**Věc: Stezka pro pěší a cyklistickou dopravu Kroměříž – Miňůvky, část podél sil. I/47 pod dálničním mostem D1, exit 258, stanovisko/posudek**

**Podklady** - objednávka posudku/stanoviska, vzorový příčný řez stezkou pod dálničním mostem, situační výkres, koordinační situační výkres.

### Výpočet přetížení od stezky dle původního návrhu

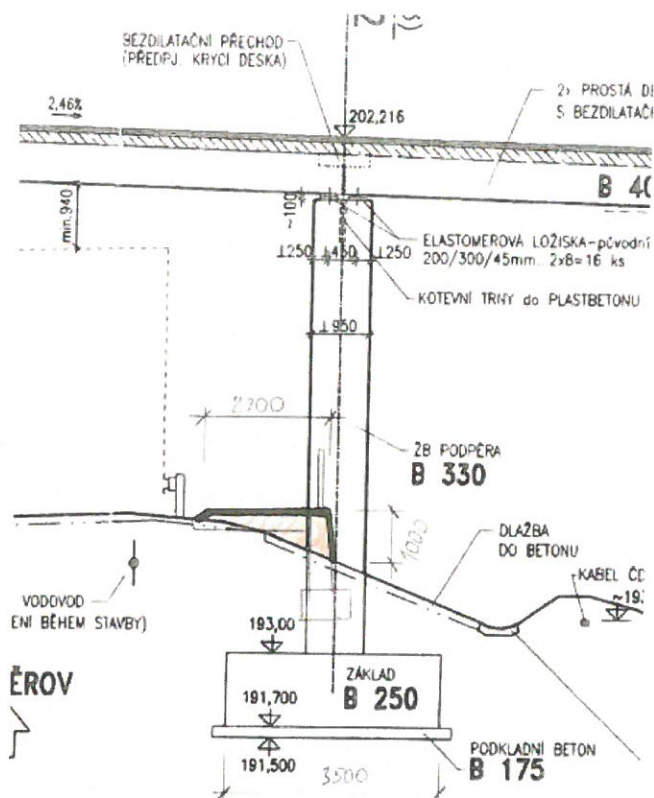
Výpočet přetížení viz níže. Přetížení činí cca 4% a to u základu pilíře mostu, který byl založen plošně. Nový most, který je založen na pilotách, bude ovlivněn méně, protože pilotové založení je vždy únosnější, než plošné. Přetížení 4% lze zanedbat, protože je menší, než je rozptyl teorií výpočtu založení. Navíc most a podloží je konsolidované (nejedná se o novostavbu).

Přetížení základu mostního pilíře způsobuje červeně vybarvená plocha. Betonová část pod stávajícím terénem má hmotnost  $2500 \text{ kg/m}^3$ , zatímco ulehlý násyp má cca  $2000 \text{ kg/m}^3$ . Tento rozdíl bude zohledněn v hmotnosti přítěžujícího obrazce.

Plocha přit. obrazce  $\frac{1}{2} 2,2 \times 1,0 = 1,1 \text{ m}^2$ , hmotnost beru  $2400 \text{ kg/m}^3$  (zohlednění viz výše)

Přetížení na 1 bm základu je  $1,1 \times 2400 = 2640 \text{ kg}$ .

Plocha 1bm základu je  $3,5 + 2 \times 0,2$  (podkladní beton) =  $3,9 \text{ m} \times 1 \text{ m} = 3,9 \text{ m}^2$ .

Přetížení základu  $2640/3,9 \times 10^4 = 0,067 \text{ kg/cm}^2 = 0,0067 \text{ MPa}$

Napětí v základové spáře od zatížení vlastní tíhou mostu včetně pilíře, základu a zeminy nad základem + nahodilé (vozidla na mostě) činí cca  $1,6 - 2,0 \text{ kg/cm}^2 = 0,16 - 0,2 \text{ MPa}$  (výpočet zde neuvádím).

Napětí v základové spáře by se přetížením zvýšilo na  $1,667 - 2,067 \text{ kg/cm}^2$  ( $0,1667 - 0,2067 \text{ MPa}$ )

Procentuálně činí přetížení  $1,667/1,6 = 4\%$ .
